项目名称：
来宾市镇东小学综合楼项目（EPC）
总承包（调整）

图纸名称：
总平面定位图（调整）

设计号：HAZ2009056
专业：建 筑
设计阶段：方 案
比例 1:500 规格 A2
出图日期：2025.06
图号 ZP-02
版次 日期
A 2021.01
B 2025.06

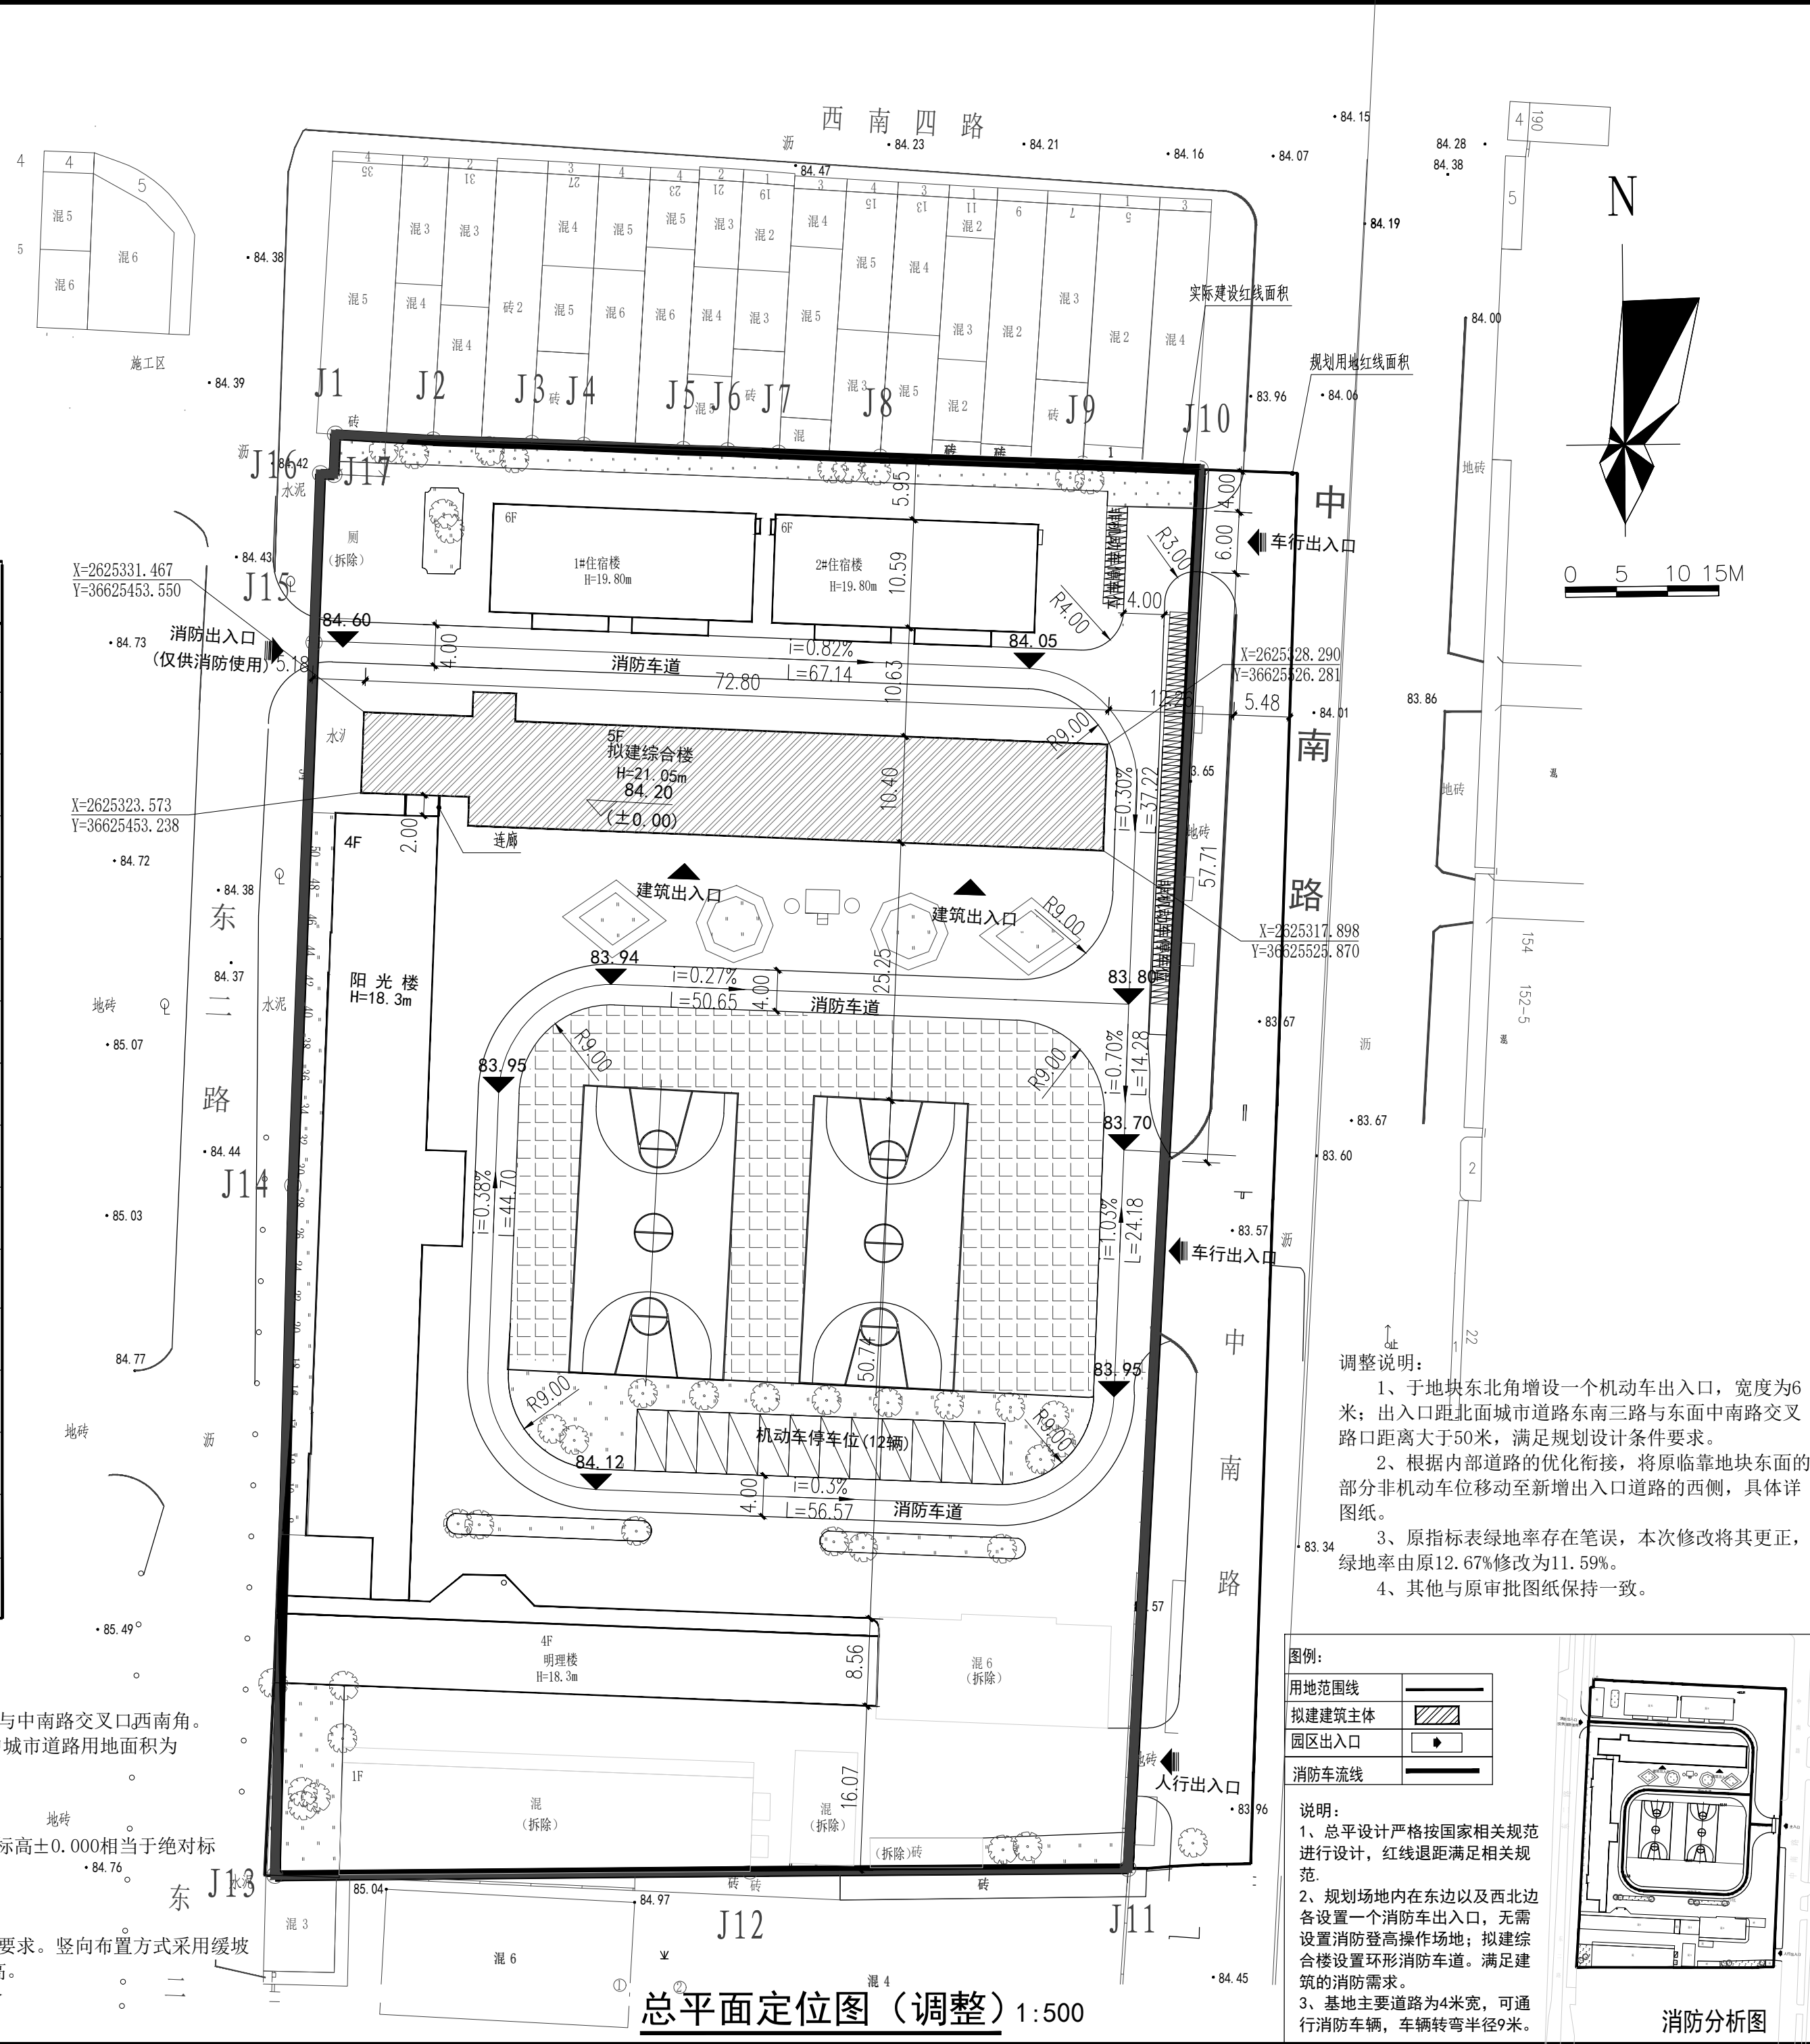
- 调整说明：
- 1、于地块东北角增设一个机动车出入口，宽度为6米；出入口距北面城市道路东南三路与东面中南路交叉路口距离大于50米，满足规划设计条件要求。
 - 2、根据内部道路的优化衔接，将原临靠地块东面的部分非机动车位移动至新增出入口道路的西侧，具体详图纸。
 - 3、原指标表绿地率存在笔误，本次修改将其更正，绿地率由原12.67%修改为11.59%。
 - 4、其他与原审批图纸保持一致。
